**Forum mondial de l'harmonisation des Règlements
concernant les véhicules**

Règlement ONU n° 51 (Bruit des véhicules des catégories M et N)

**Proposition de complément 7 à la série 03 d'amendements
au Règlement ONU n° 51****Communication du groupe de travail informel de l'incertitude
des mesures***

Mesures de la température de l'air et de la température du revêtement de la piste (environ 700 points de mesure dans diverses conditions ambiantes (été, hiver, nuageux, ensoleillé, etc.))

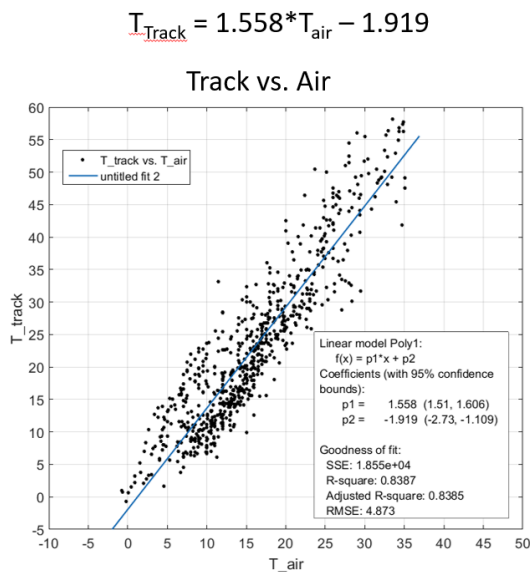
11. Cette disposition précise la plage de températures pour les installations extérieures. De nouvelles prescriptions concernant la température du revêtement de la route ont été introduites. La température maximale fait l'objet de discussions : il est question soit de l'aligner sur le Règlement ONU n° 117 en la fixant à 50 °C, soit de la porter à 60 °C pour des raisons pratiques. Il est prouvé qu'une température en surface de 60 °C correspond à une température de l'air de 40 °C, telle que prescrite.

12. Le facteur bruit de roulement des pneumatiques sera corrigé en fonction d'une température de référence (travaux à venir). C'est pourquoi la plage de températures est moins déterminante aujourd'hui.

Les mesures doivent être effectuées lorsque la température de l'air ambiant est comprise entre $5 \text{ }^\circ\text{C}$ et $40 \text{ }^\circ\text{C}$ et la température de la surface d'essai entre $5 \text{ }^\circ\text{C}$ et $60 \text{ }^\circ\text{C}$.
